**MEMORIA N. 1****APPROVATA DALLA GIUNTA DEL IV MUNICIPIO DI ROMA CAPITALE
NELLA SEDUTA DEL 10.1.2023**

Oggetto: nuovo Stadio A.S. Roma in località Pietralata Conferenza dei Servizi Preliminare indetta con prot. QI/2022/170280 del 12.10.2022. Contributi Giunta Municipio Roma IV

Tavola D11 Verifica standard parcheggi

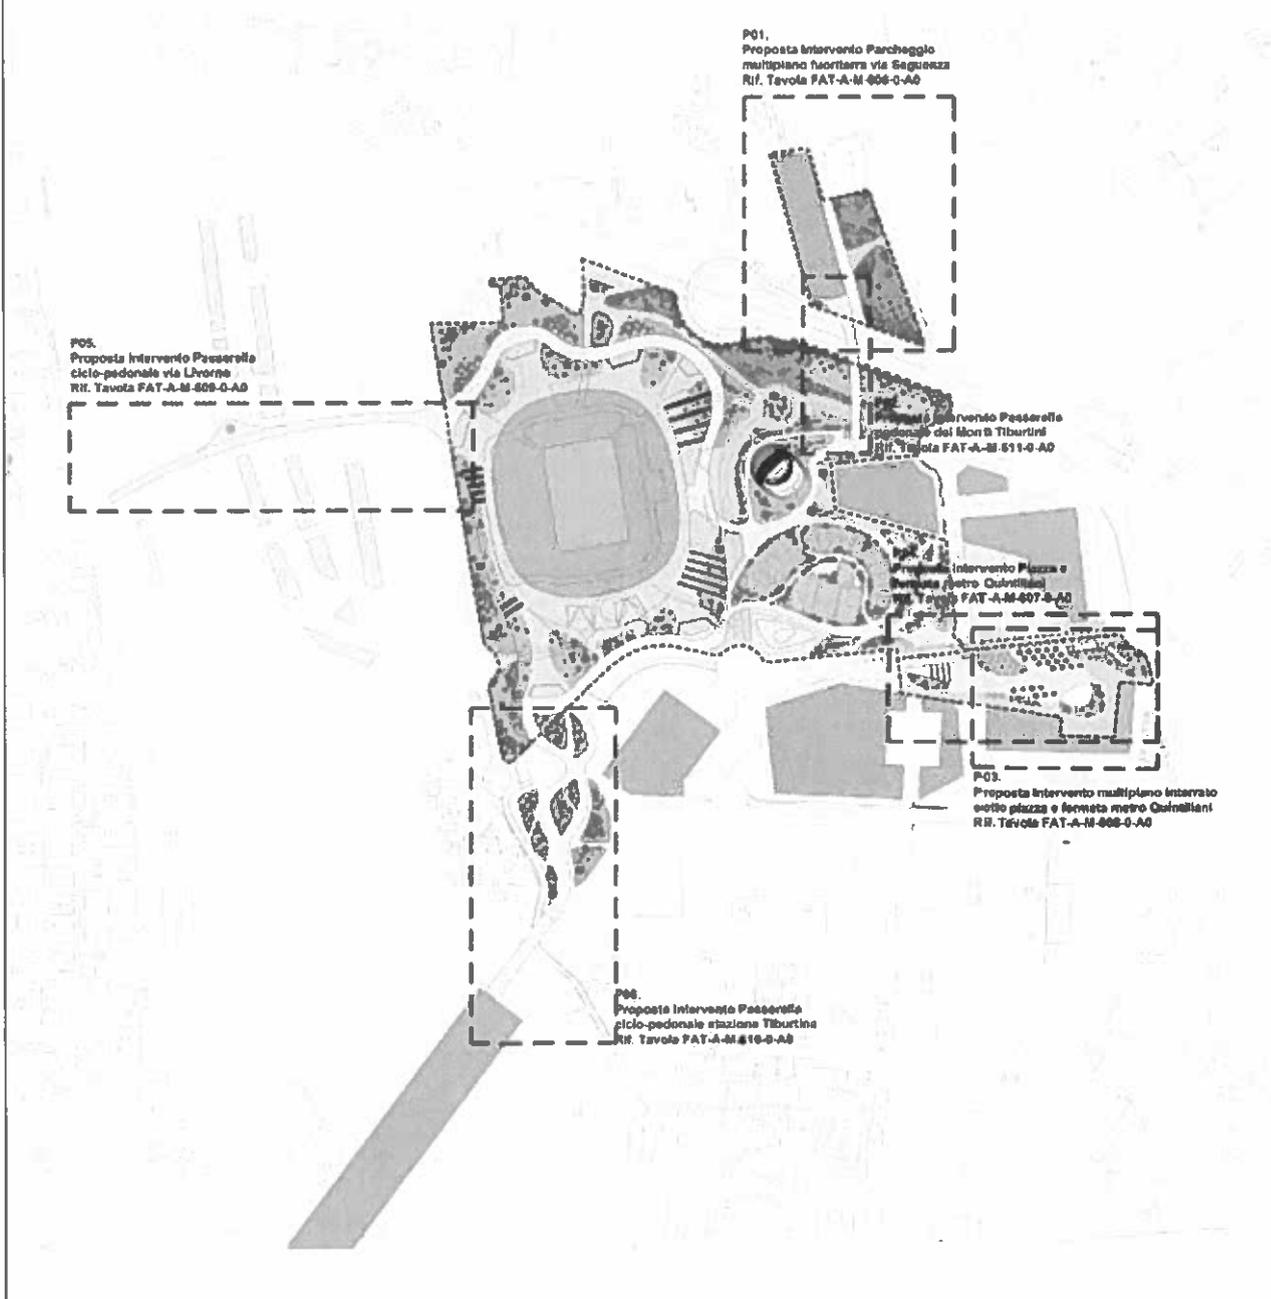
forte perplessità sulla previsione progettuale dei parcheggi che indica il reperimento della dotazione di n. 10.000 parcheggi per bici e motoveicoli e di n. 7.912 parcheggi per autovetture di cui 4.112 pubblici e rimanente parte di 3.800 privati (Tav. D12) alla luce della previsione di cui all'art. 7, co. 9 lett. d) delle N.T.A. di P.R.G. (da applicarsi trattandosi di previsione di rigenerazione urbana) che, per l'area interessata, prevede "standard destinato a parcheggio per le attività sportive, ricreative, di spettacolo, di un posto auto ogni 2 unità di capienza degli impianti, calcolata come numero massimo di praticanti e spettatori", vale a dire un totale di 27.500/31.000 stalli: si propone alla A.S. Roma S.p.A. l'attuazione di "modello a raggiera" con reperimento

ed implementazione di parcheggi aggiuntivi multipiano presso i nodi di scambio fermata metro B Ponte Mammolo, S. Maria del Soccorso, Pietralata, Monti Tiburtini, di convenzione con R.F.I. S.p.A. per aree stazione Tiburtina, reperimento di aree deposito/parcheggio nel quadrante Casal Bertone/Portonaccio/San Romano nell'ottica di un sistema trasportistico integrato.

pertanto, pur accogliendo l'auspicato utilizzo del sistema trasportistico pubblico come nuova modalità comportamentale che assorbirebbe la prevista seppur occasionale richiesta di trasporto pubblico per 27.660 passeggeri/ora, i posti auto individuati su calcolo urbanistico e coefficiente di occupazione C.O.N.I. pari a 2,7 per 9.982 tifosi (rif. pagg. 11 e 49 relazione trasportistica) previsto dalla A.S. Roma risultano, per quest'ultimo dato, non coerenti con le prescrizioni urbanistiche sicuramente insufficienti per garantirne i flussi e con conseguente notevole aumento dei volumi di traffico e dei fenomeni di sosta "selvaggia" sulle sedi stradali con successivo congestionamento e riduzione delle carreggiate stradali, rischio e probabilità di blocco della viabilità (anche in occasione del passaggio di eventuali mezzi di soccorso al vicino Ospedale Sandro Pertini);
